南昌汇鑫锻造有限公司
江西鑫腾安新材料有限公司

建筑规划设计方案（调整）

中晏建设集团有限公司
ZhongYan Construction Group Co. ,Ltd

二 0 二六年一月

汇鑫办公楼　二层平面图（拟调整图）

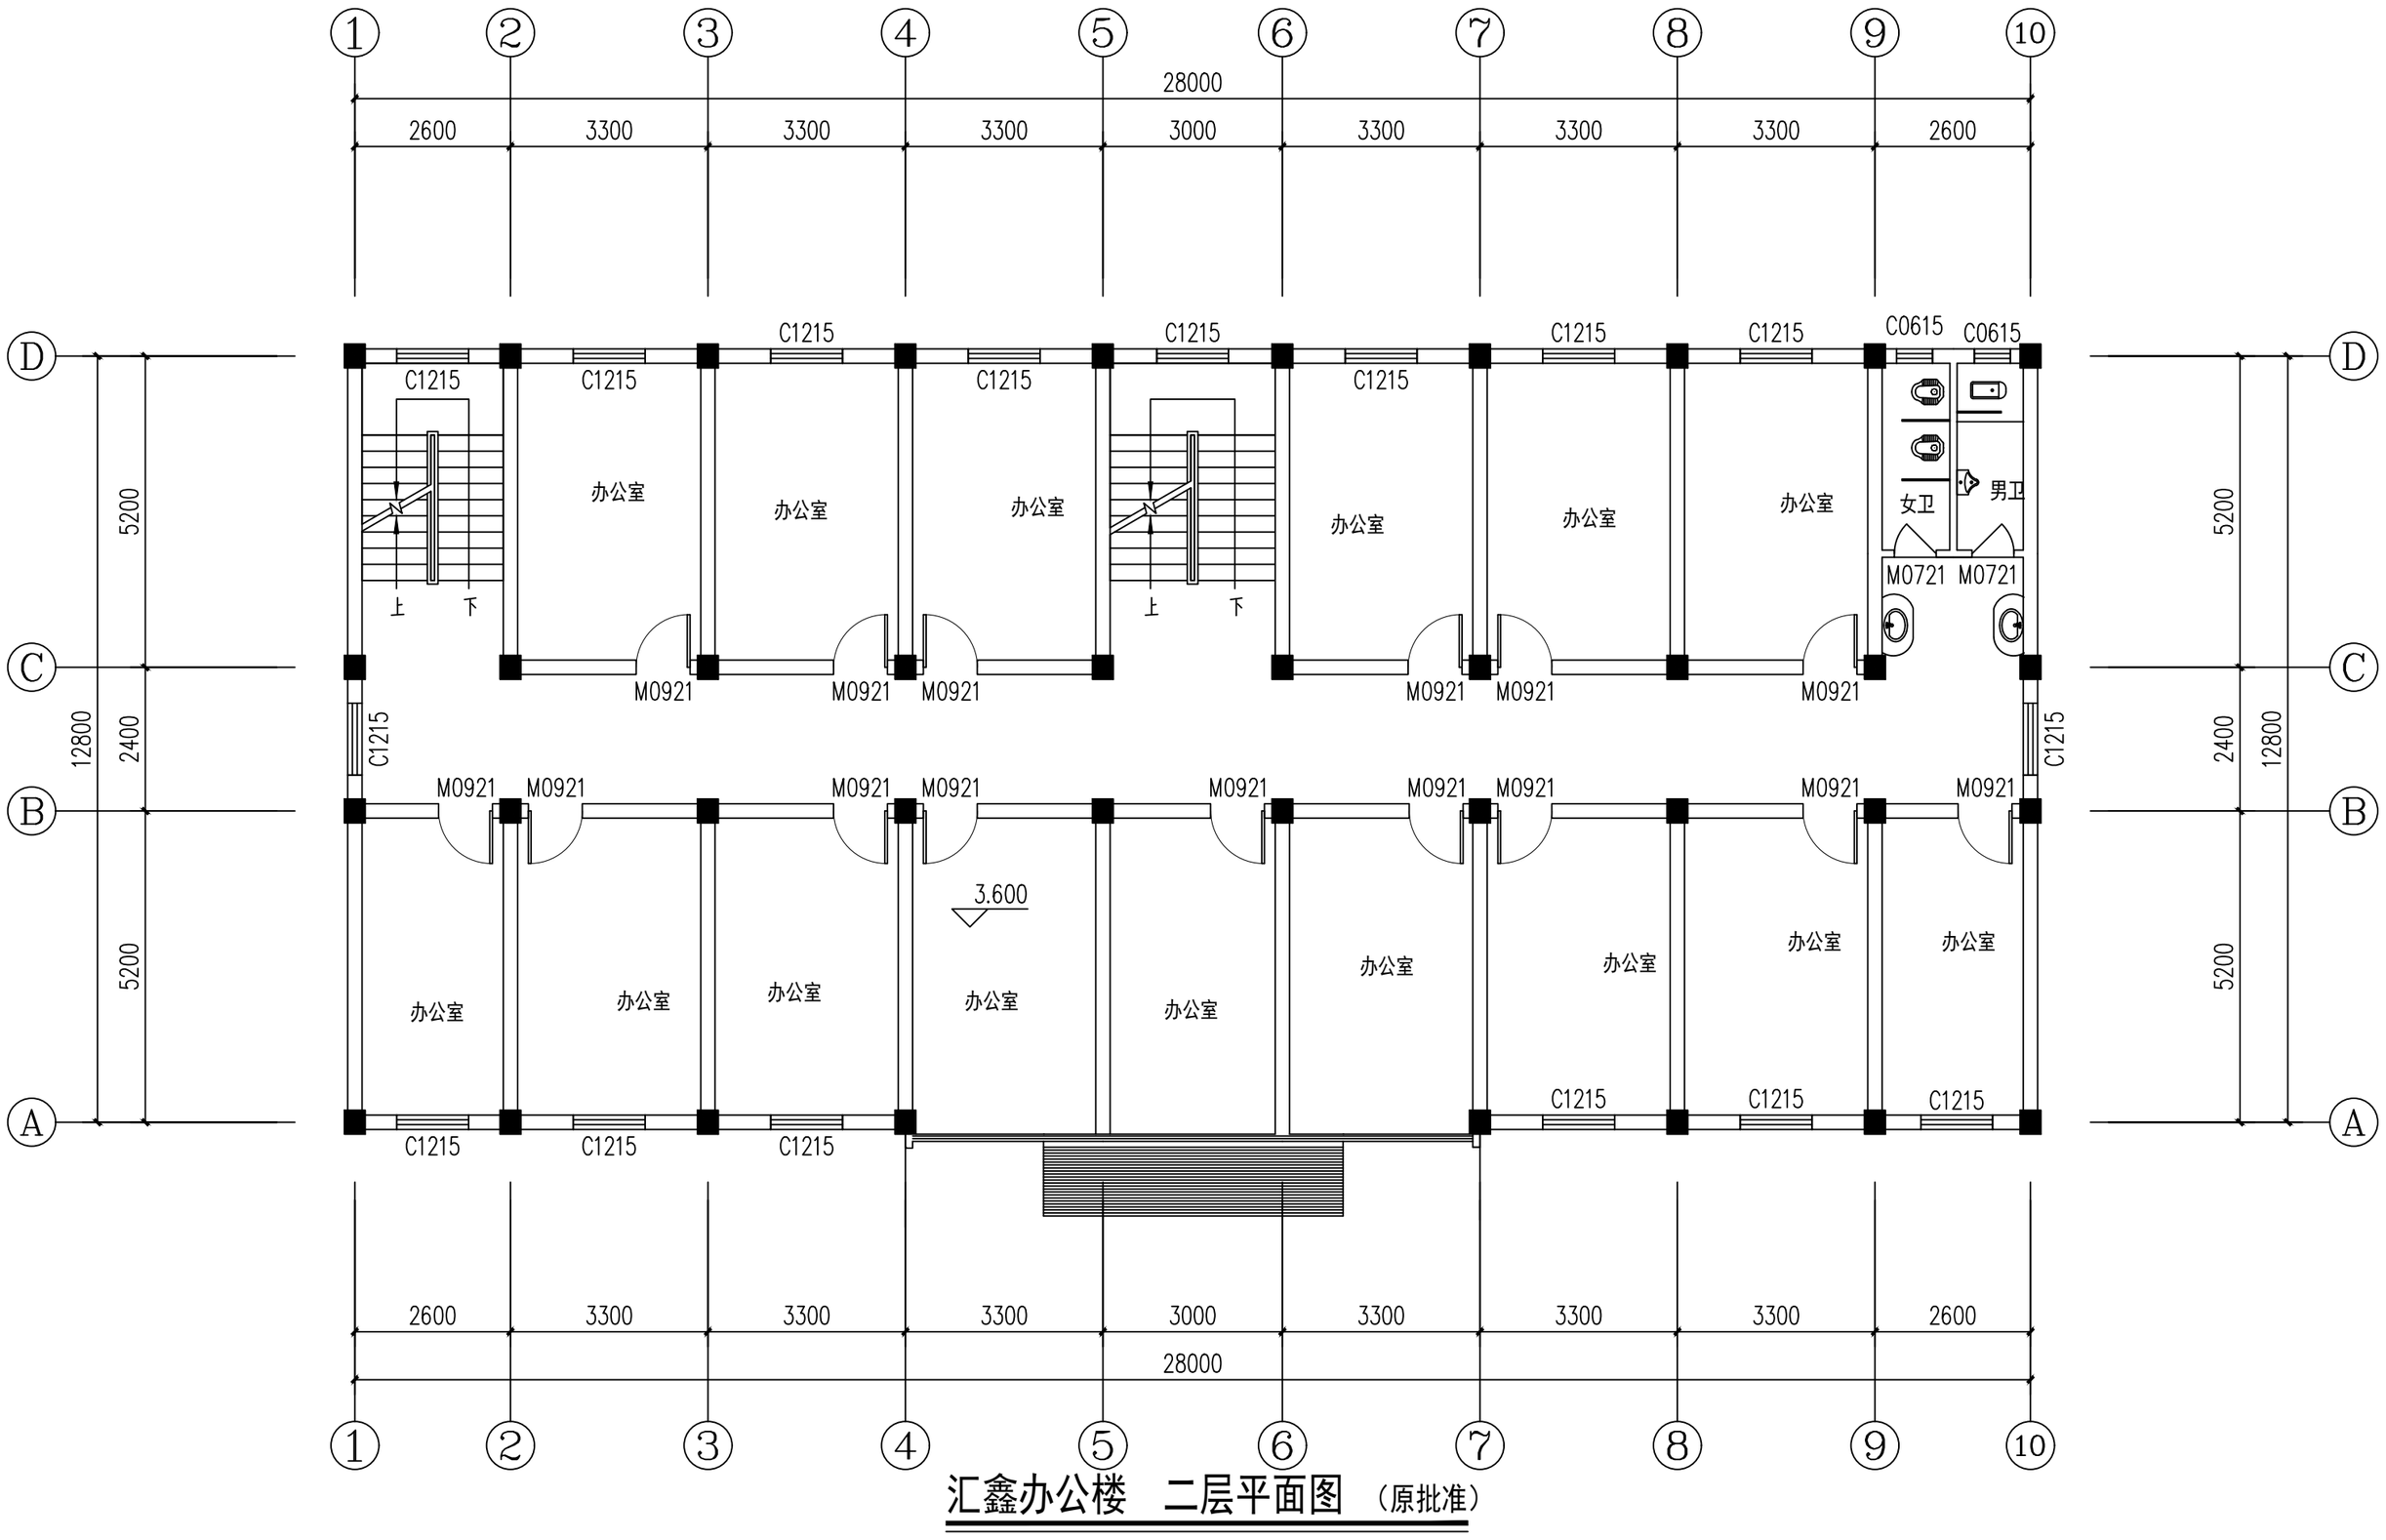
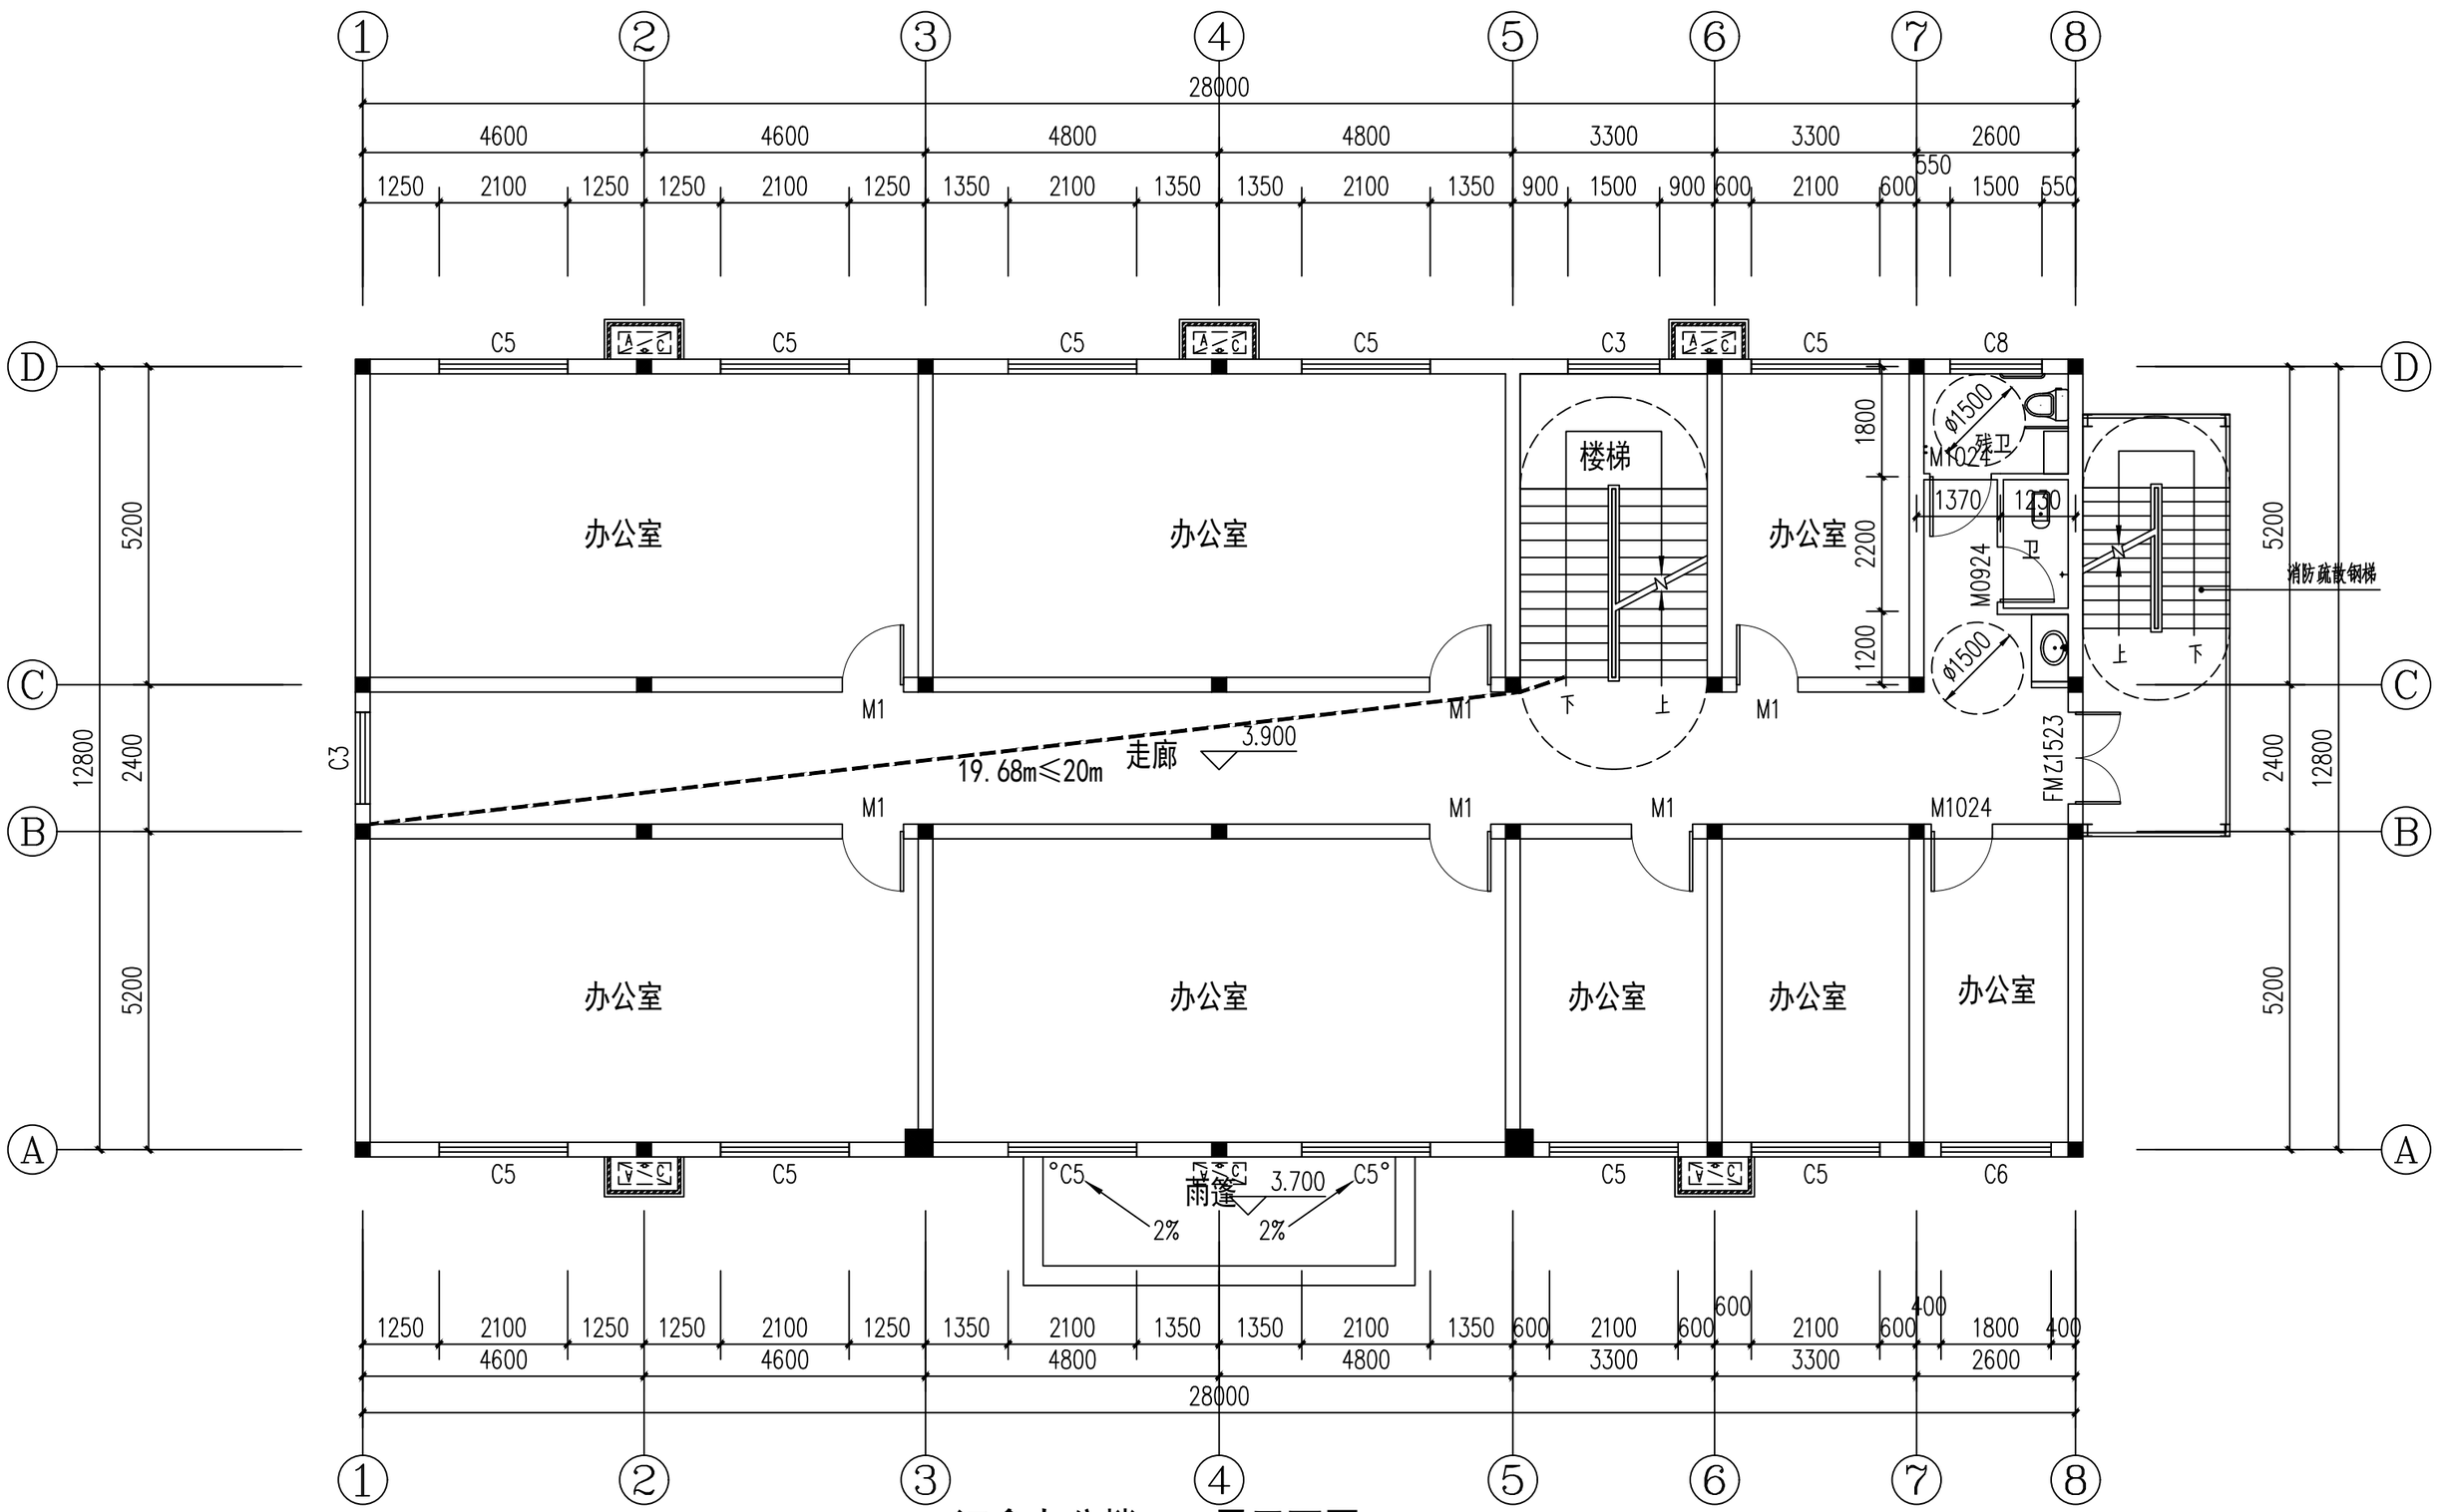
调整前	本层建筑面积	本栋建筑面积
	368.25m²	1104.75m²
调整后	本层建筑面积	本栋建筑面积
	376.53m²	1140.99m²

1. 根据实际使用功能调整了平面分隔和轴网间距；
2. 优化了卫生间平面布局，增加了无障碍卫生间；
3. 为满足消防安全，南面增加了室外消防疏散钢梯，调整后本层面积增加了8.28m²。
